改善箇所説明図

改善箇所	型式：日車 ATL110LNG	11ton	LNGタンクセミトレーラ
	日車 ATL090LNG	9.8ton	LNGタンクセミトレーラ
	日車 ATL100LNG	10.8ton	LNGタンクセミトレーラ
	日車 ATL101LNG	10.8ton	LNGタンクセミトレーラ
	日車 ATL111LNG	11.4ton	LNGタンクセミトレーラ

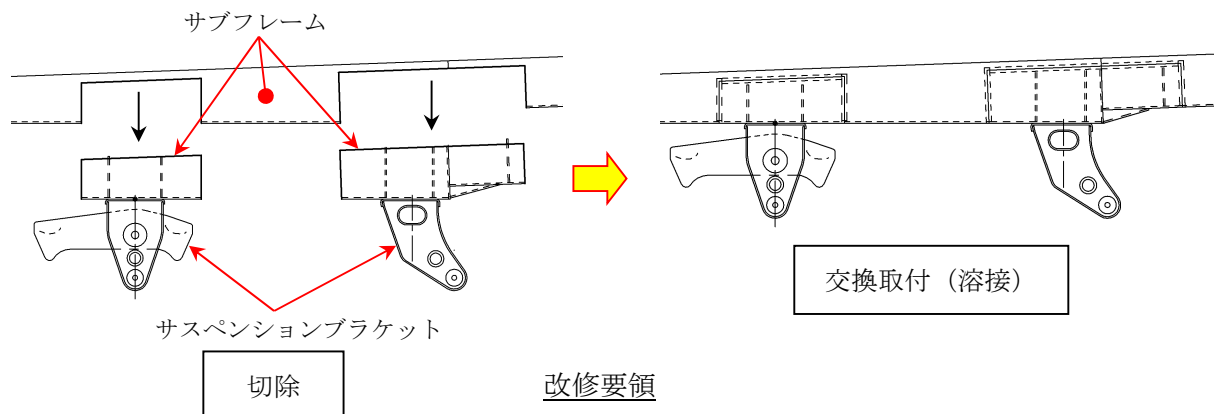
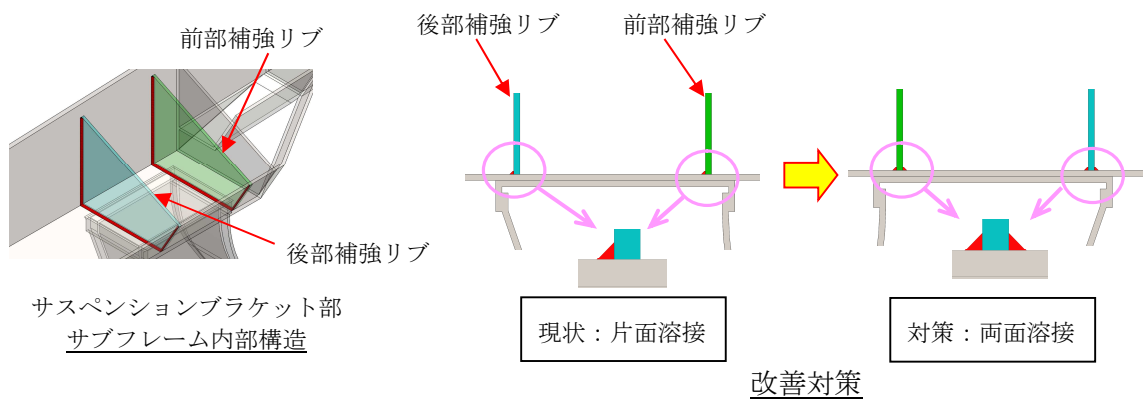
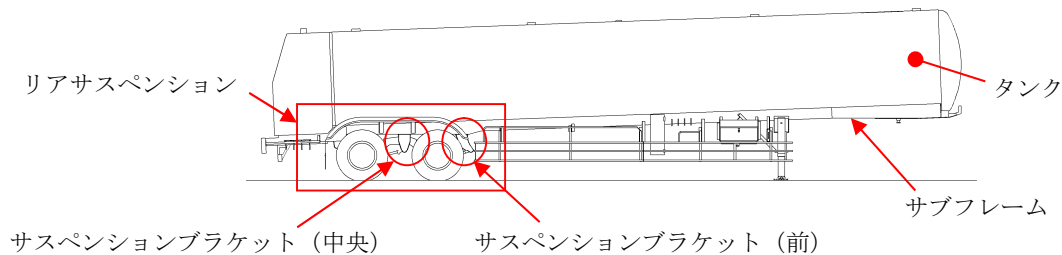
タンクセミトレーラにおいて、サスペンションブラケット取付部の補強リブの溶接強度が不足しているため、制動時に発生する応力により溶接部に亀裂が生じることがある。そのため、そのままの状態で使用を続けると、亀裂が進行して補強リブが破損し、最悪の場合、サスペンションブラケットがサブフレームから外れて、走行不能となるおそれがある。

- リコール届出番号 3598 による改善措置を実施済みの車両は中央部サスペンションブラケット取付部について、その他対象車は前部及び中央部サスペンションブラケット取付部について、サブフレームの一部を切除し、対策した補強リブを組み込んだサブフレームを組み付ける。
